Prot. N° 2018/0052621

OGGETTO: ANAS S.p.A
S.S. 51 di "Alemagna" - Variante di Vittorio Veneto (Tangenziale Est)
Collegamento La Sega-Ospedale - Svincolo Vittorio Veneto Centro
Osservazioni relative alla procedura di Verifica di Assoggettabilità alla VIA
art.19 co.4 D.Lgs. 152/2006 e s.m.i.

Figura 1 – Inquadramento delle opere

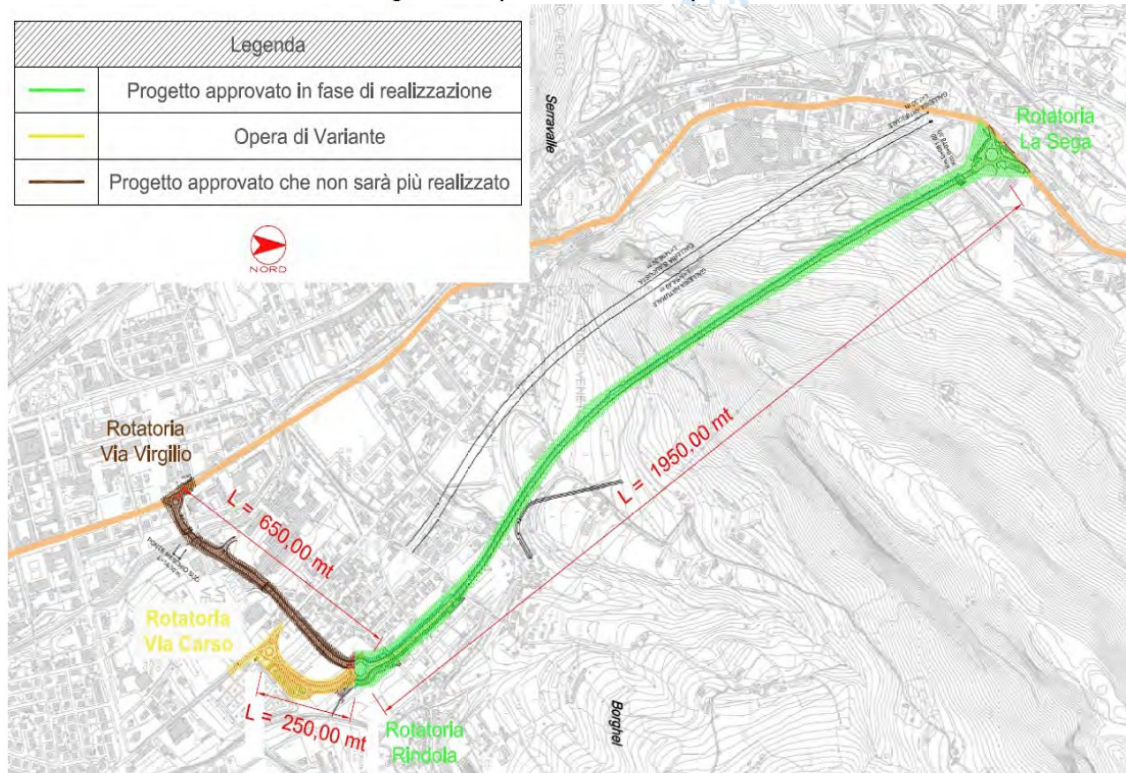
È evidente che la variante di cui oggi si discute si contrappone nettamente alla suddetta prescrizione, disattendendola di fatto.

Si ritiene che il progetto di modifica possa comportare significativi aggravii per l'area interessata dall'intervento, oltre a non assolvere più alla funzione di ricollegare il tratto in fase di realizzazione denominato "Variante di Vittorio Veneto" fino all'attuale sedime della SS 51. Infatti, dagli elaborati presentati, si evince che la modifica progettuale proposta confluisce nella strada locale denominata Via Carso e non viene, né progettata e neppure descritta, la modalità ed il percorso che i mezzi dovrebbero effettuare per raggiungere nuovamente la SS 51 (caposaldo di consegna del traffico) a completamento del percorso di variante (funzionalità dello stralcio).

Tale carenza istruttoria dello screening VIA, rende incognite le probabili ripercussioni, in termini di impatto, che il traffico generato dalla nuova infrastruttura andrà a riversare nel tessuto urbano, su aree che a giudizio della scrivente rivestono carattere di zone sensibili (plessi scolastici, zona cimiteriale, ecc.). Non è noto lo scenario del conseguente riassetto dei volumi di traffico, attualmente dislocati su itinerari consolidati, interni alla rete viaria cittadina del comune, ma sicuramente testati e gestiti con il piano del traffico della città.

La riduzione dei tempi di realizzazione (di circa 110 giorni) e la lunghezza del tratto stradale da realizzare non compensa, a parere della scrivente amministrazione, gli effetti che potrebbe causare il nuovo progetto all'interno dell'area maggiormente urbanizzata. Si osserva che la stessa via del Carso, poche centinaia di metri a valle

dell'intervento, si arresta attestandosi su di una curva con scarsa visibilità.

Si rappresenta con preoccupazione il fatto che attualmente via Carso ha caratteristiche geometriche di strada secondaria urbana di quartiere, scarsamente dotata di standard e priva di fasce di pertinenza, con presenza nell'area di consegna della variante progettuale, di plessi scolastici di vario grado delle fermate dei mezzi pubblici di linea, nonché di una chiesa e di un cimitero. E' evidente che l'attuale uso della strada esistente è assolutamente incompatibile con le caratteristiche di traffico di una statale.

Concludendo si ritiene che tale modifica progettuale sia incompatibile dal punto di vista funzionale e che comporti significativi e negativi impatti in termini di inquinamento atmosferico, acustico e vibrazionale, comportando una maggiore pericolosità per il tessuto urbano esistente nonché il sensibile incremento del rischio di incidentalità.

b) Al fine di diminuire l'impatto dell'opera sul nucleo abitato e sulla realtà consolidata in prossimità della rotatoria Rindola, il ramo stradale dalla rotatoria Rindola previsto progettualmente sino a via del Carso sia prolungato fino all'attuale sedime della SS 51, passando in prossimità dell'area del cementificio. Si dovrà prevedere che la bretella intersechi via del Carso a livelli sfalsati, le opere strutturali e di sostegno delle scarpate vengano realizzate con tecniche bio ingegneristiche al fine di ridurre l'impatto visivo e si preveda la piantumazione di idonea barriera vegetazionale volta al contenimento delle emissioni acustiche del nuovo collegamento stradale. Il completamento del collegamento della rotatoria alla SS 51 permetterà, altresì, di captare il movimento veicolare proveniente e diretto al cementificio, che potrà avere accesso diretto alla nuova arteria viaria senza interferire con il traffico ed il sistema
